AVIS

Avis de la DG Energie du SPF Economie sur la proposition de la CREG (C)2425 d'une norme de fiabilité pour le territoire belge

30 juin 2022

Figure 1 : Modélisation des coûts annualisés de la DSR additionnelle dans le cadre de la calibration du scénario de référence (source étude technico-économique menée par Haulogy)

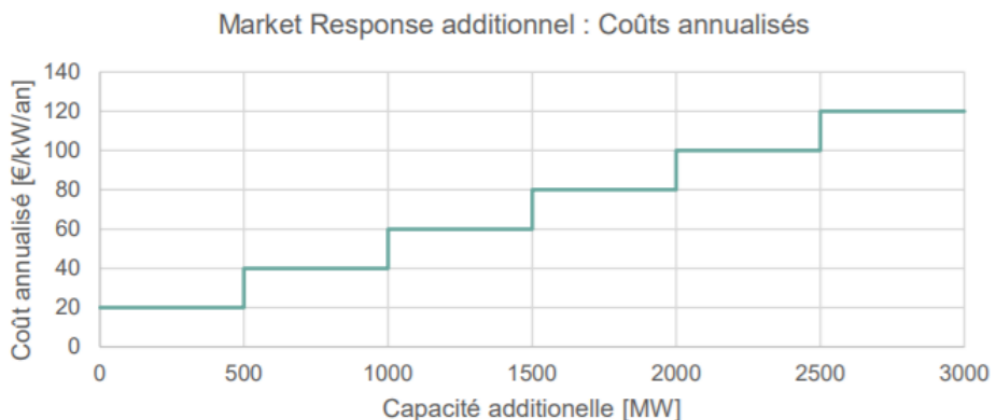
A cet égard, des discussions sont en cours suite à la consultation publique sur l'analyse technico-économique consistant à examiner les offres et le résultat des enchères⁹ pour savoir si il faut oui ou non considérer la DSR dans la liste des technologies permettant la détermination du prix maximum. Le principal argument qui justifierait un retrait de la technologie DSR dans ce contexte concerne la variabilité en fonction du volume, du coût de la DSR (voir figure 1) qui ne permettrait pas de fixer le prix maximum sur base du coût de la DSR la moins chère. En effet, fixer le prix maximum sur le coût de la DSR la moins chère (20€/kW/an de 0 à 500 MW de capacité additionnelle) risquerait d'inciter un volume limité de DSR à participer à l'enchère et aurait une influence négative sur la sécurité d'approvisionnement. D'autre part, fixer un prix unique (supérieur à 20€/kW/an) correspondant à la technologie DSR reviendrait à considérer a priori un certain volume de DSR participant dans l'enchère, ce qui n'est pas compatible avec le principe d'enchère.

Dans sa proposition de norme de fiabilité (C) 2425, la CREG semble dire que si la DSR est exclue de la liste des technologies de référence dans le cadre des enchères CRM, elle ne peut être considérée dans le cadre du calcul de la norme de fiabilité. Si ces discussions sont pertinentes dans le cadre du CRM¹⁰, la DG Energie ne soutient pas l'argument et considère qu'il s'agirait d'une erreur méthodologique ne respectant pas l'article 10§3 des méthodologies ACER qui prévoit que la sélection des technologies de référence pour le calcul de la norme de fiabilité est indépendante et sans préjudice de l'identification des technologies éligibles pour participer au CRM.
